# 島根原子力発電所 2号炉 地震による損傷の防止 (耐震設計の論点)

[上位クラス施設への下位クラス施設の波及的影響]

令和 2 年 2 月  
中国電力株式会社

# 第701回審査会合における指摘事項に対する回答

図1 取水槽及びタービン建物内に設置している上位クラス施設の配置図 (1/2)

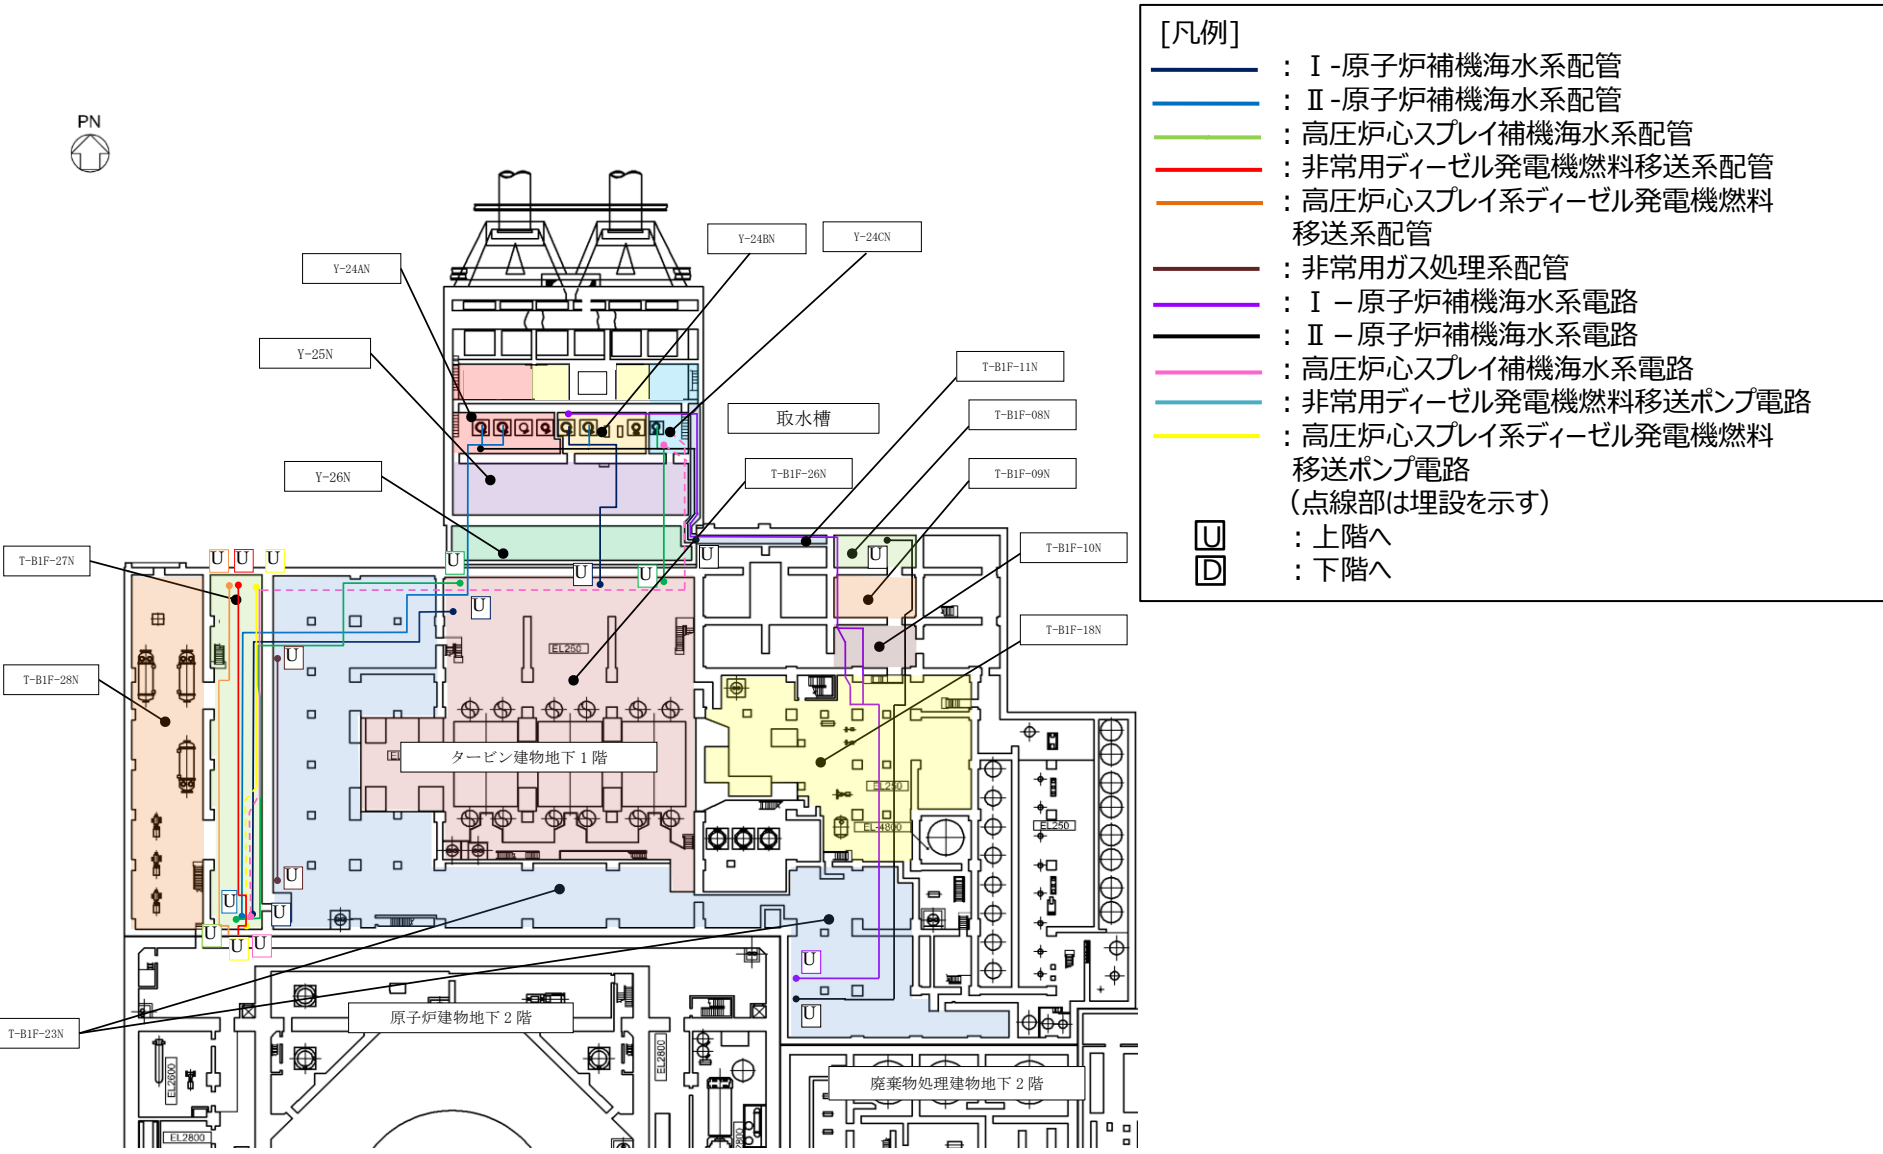
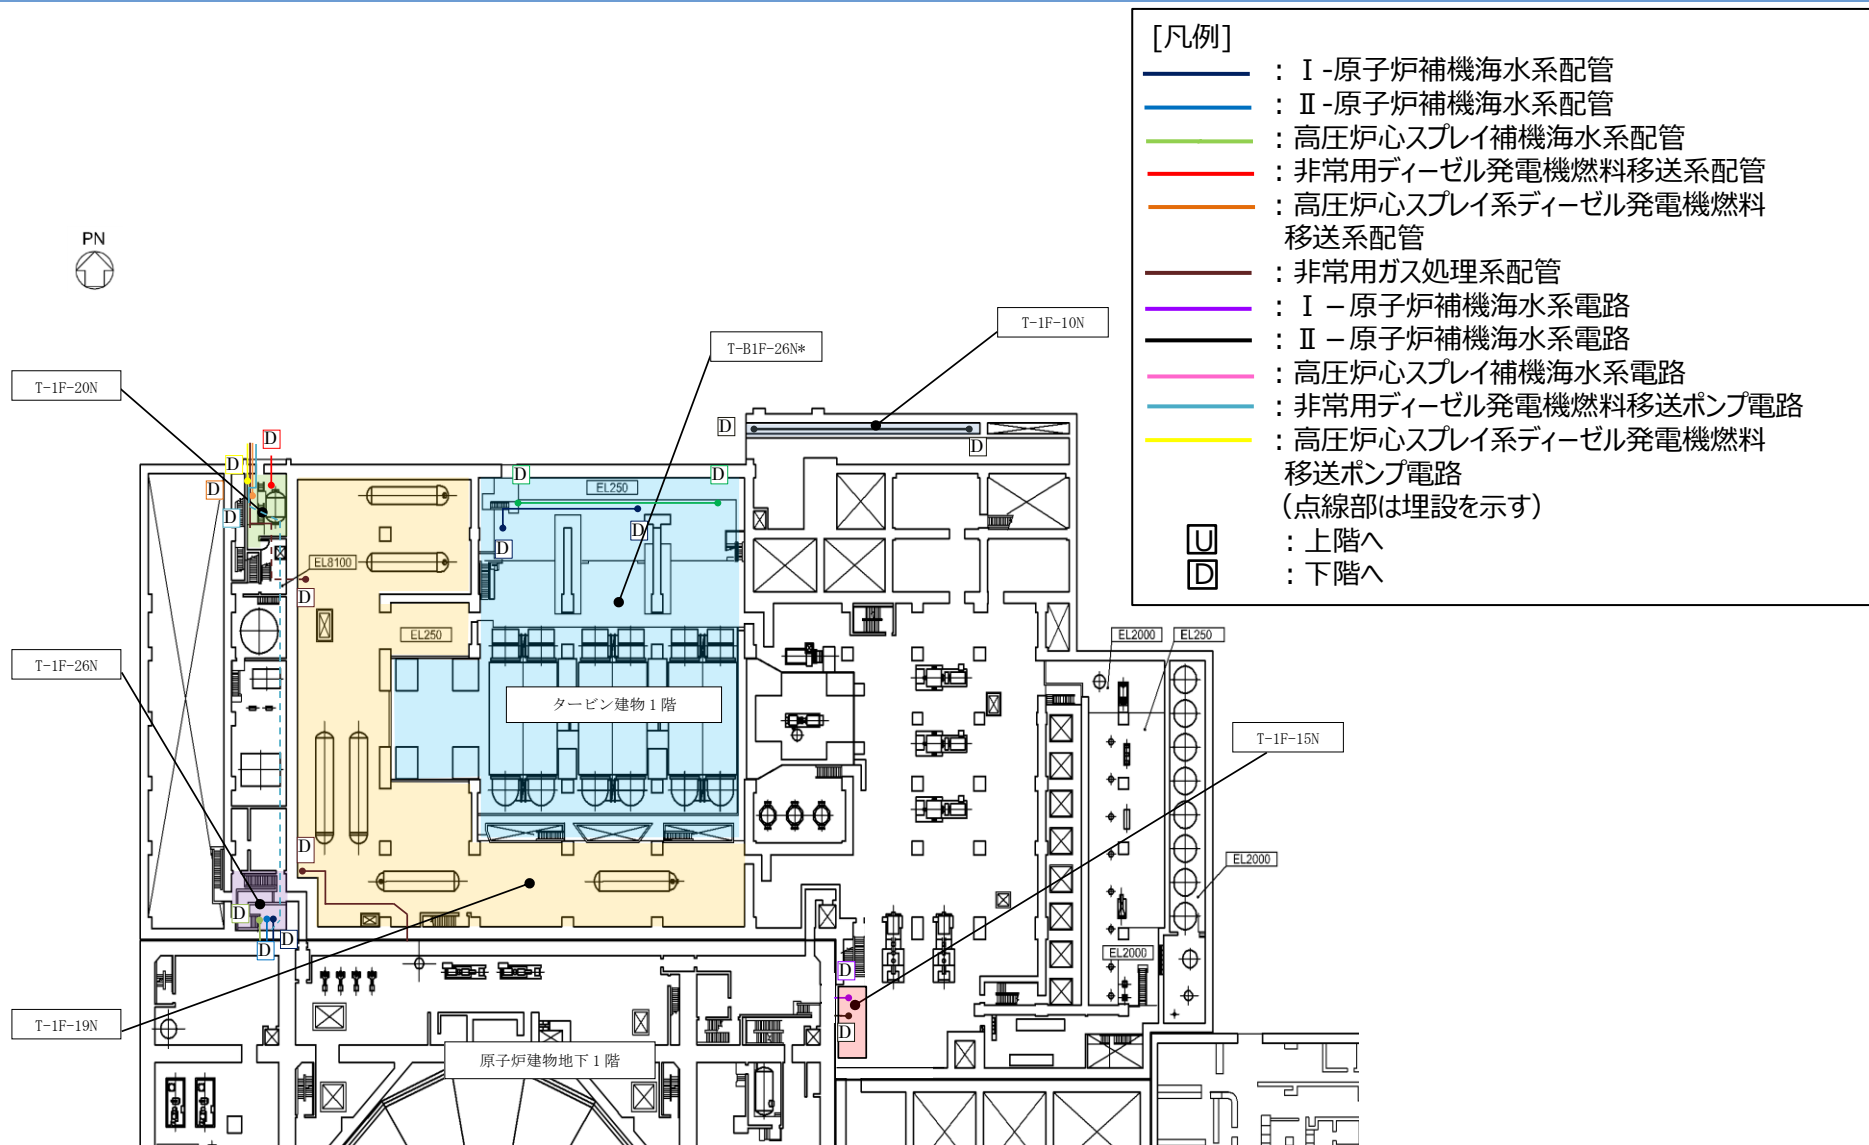
- 上位クラス施設への下位クラス施設の波及的影響について、波及的影響を及ぼす可能性についての検討や抽出のプロセスを確認するため、その判断根拠として防護対象とその周辺施設を図示するなどして、資料に基づき評価プロセスを含めて説明すること。
- 波及的影響に係る検討対象を網羅的に抽出して説明すること。特に、タービン建物及び取水槽循環水ポンプエリアに設置する耐震 S クラスの原子炉補機海水系配管、高圧炉心スプレイ補機海水系配管等への下位クラス設備（低クラス配管等）による波及的影響、非常用ガス処理系排気筒への下位クラス設備（空調ダクト等）による波及的影響など、島根原子力発電所の特徴を踏まえて網羅的に説明すること。

- 上位クラス施設への下位クラス施設の波及的影響評価においては、損傷、転倒、落下等を考慮した下位クラス施設と上位クラス施設の位置関係に着目して評価を実施する。施設の位置関係に関わる島根 2 号炉の特徴である取水槽及びタービン建物内に設置している上位クラス施設に対して、波及的影響を及ぼすおそれのある下位クラス施設の抽出過程を網羅的に説明する。
- 主排気ダクト（空調ダクト）については、別紙-9\_6.4項に示すとおり、上位クラス施設である 2 号炉排気筒に対して波及的影響を及ぼすおそれがあるため、詳細設計段階において、基準地震動 Ss に対する構造健全性評価により、上位クラス施設の有する機能を損なわないことを確認する（別紙-9\_参考資料 5 参照）。

施設の位置関係に関わる島根 2 号炉の特徴である取水槽及びタービン建物内に設置している上位クラス施設を表1に，配置状況を図1に示す。

図3 循環水ポンプ耐震補強概要図（案）

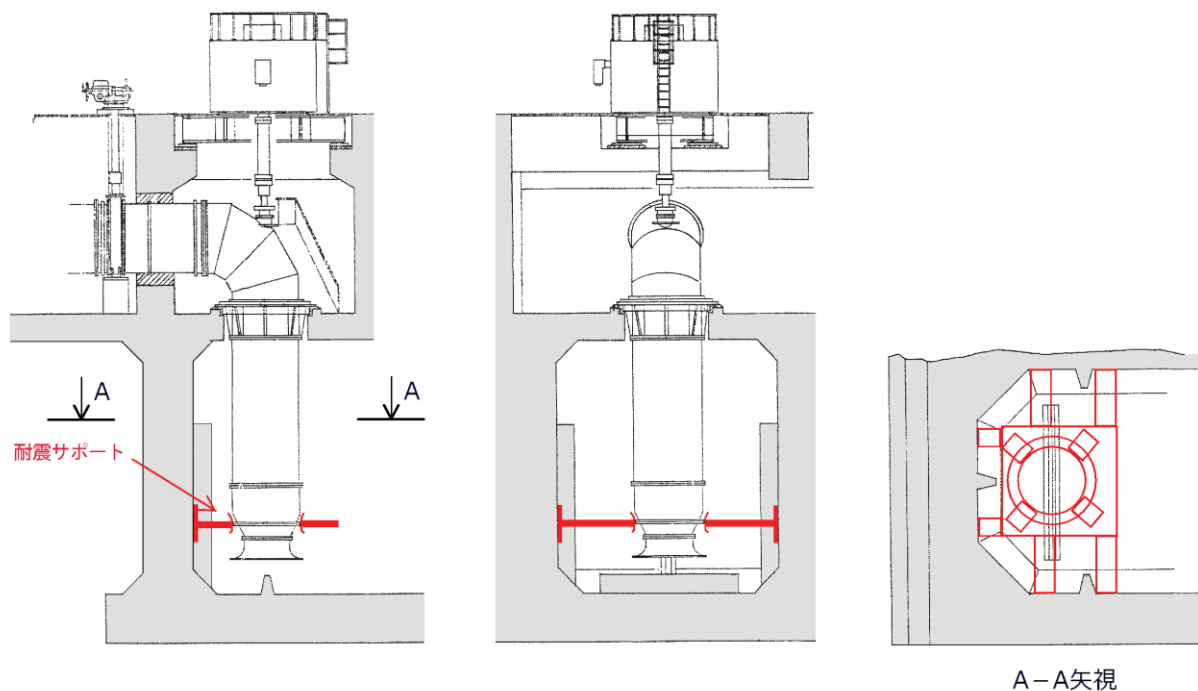
循環水ポンプの転倒を想定した場合、上位クラス施設の原子炉補機海水系配管及び高圧炉心スプレイ補機海水系配管に波及的影響を及ぼすおそれがあるため、基準地震動 $S_s$ による地震力に対して構造健全性が維持できるよう耐震補強を実施する。耐震補強の概要を図3に示す。

基準地震動 $S_s$ による地震力に対して構造健全性の維持を確認できなかった下位クラス施設については、健全性を維持できる構造への改造、上位クラス施設と下位クラス施設との間に衝撃に耐える緩衝体の設置、下位クラス施設の移設等により波及的影響を防止する。以下に対策概要の例を示す。

図4 タービン補機海水系配管の耐震補強概要図（案）

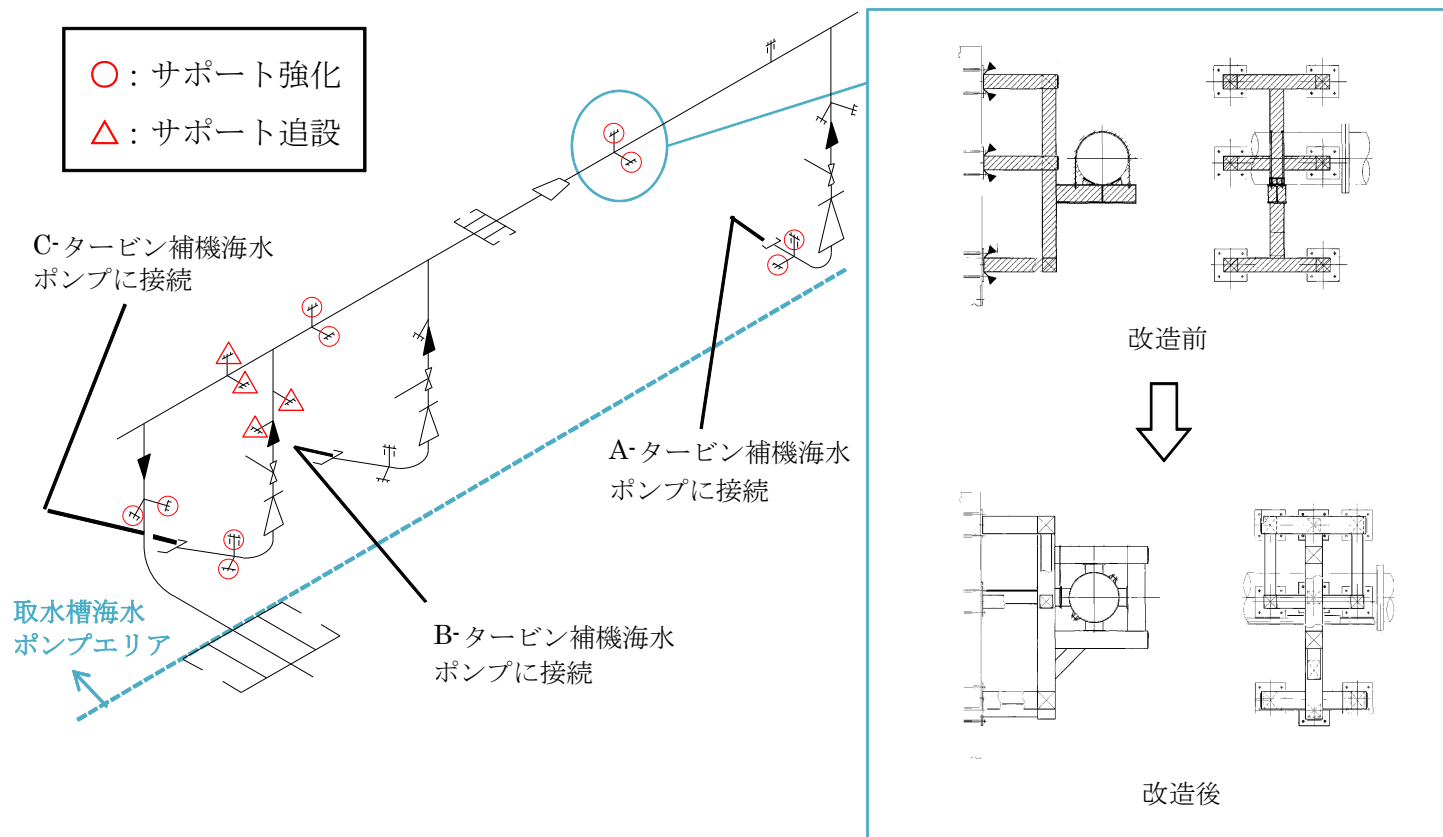
取水槽海水ポンプエリアに設置しているタービン補機海水系配管について、落下・転倒を想定した場合、上位クラス施設の原子炉補機海水ポンプ及び原子炉補機海水系配管に波及的影響を及ぼすおそれがあるため、基準地震動Ssによる地震力に対して構造健全性が維持できるよう耐震補強を実施する。耐震補強の概要を図4に示す。
